# ジャパンマイコンカーラリー2025全国大会 ルールについての Q&A

2024.11.6

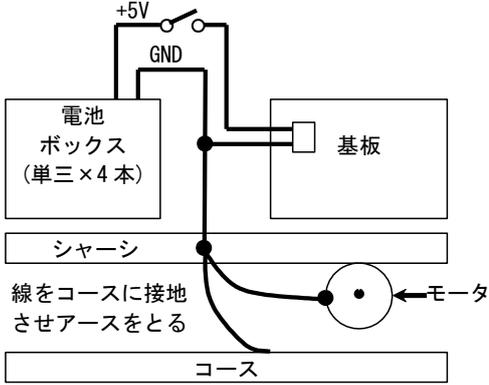
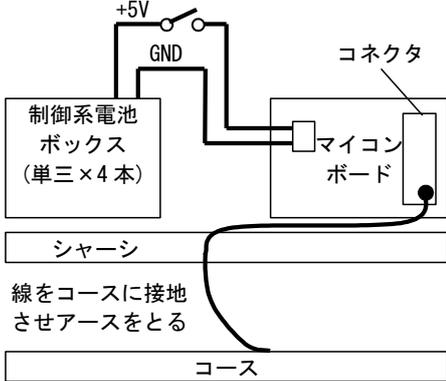
質問	回答
12	「実行委員会承認のモータを使用し、4 個以内とする。」との記述があるが、これは 1 輪につき 4 個以内なのか。ステアリングも含めた全体で 4 個以内なのか。	実行委員会承認のモータは、駆動輪に対して合計 4 個以内です。 駆動部とは、タイヤなどマシンを進ませるための部位を示し、サーボモータやステアリング(操舵)機構は含みません。

## 4-4 ロータリーエンコーダ

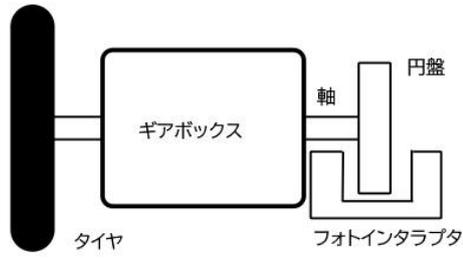
質問	回答
48	指定部品のロータリーエンコーダ(Ver.2 又は TypeS)を使用する場合、ロータリーエンコーダの配線はシールド基板の CN4(XH コネクタ)へ接続することになるが、指定部品のロータリーエンコーダ製作マニュアルでは 10P コネクタを使用することになっており、そのままではシールド基板に接続できない。 ロータリーエンコーダのコネクタを XH コネクタに変更してシールド基板へ接続してよいか。	電氣的・信号处理的な観点でキットの性能を向上させる改造ではなく、シールド基板に接続するために必要なコネクタ変更ですので問題ありません。
